Design Change Request No.	24_130
---------------------------	--------

Customer project Name/ 客户项目名称:	JIM-493	MCR No. / MCR号:
--------------------------------	---------	-----------------

DOC+SDPF UNIT: F01ZH003FU-03 SCR UNIT: F01ZH003FV-03

根据客户边界调整, 后处理位置及零件随之更改; 用于 CP 装车

零件号	零件名称	Project	样件阶段	变更来源
	F01Z5017XR-02	DPF BRACKET 3	JIM-493	B	BOSCH/Customer
变更描述	变更前		变更后

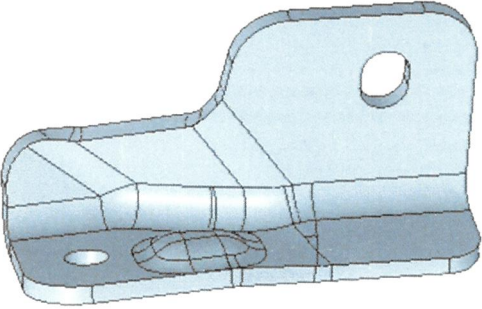
DPF BRACKET 3: F01Z5017XR-01 DPF BRACKET : F01Z5102DJ-01		DPF BRACKET 3: F01Z5017XR-02 DPF BRACKET : F01Z5102DJ-02		
	变更原因		SCR安装点向变速箱侧偏移5mm后，DPF尾管焊接支架随之更改；		
	风险点（影响）		强度不足，有断裂风险；		
验证方法		进行FEA仿真，仿真报告详见附件
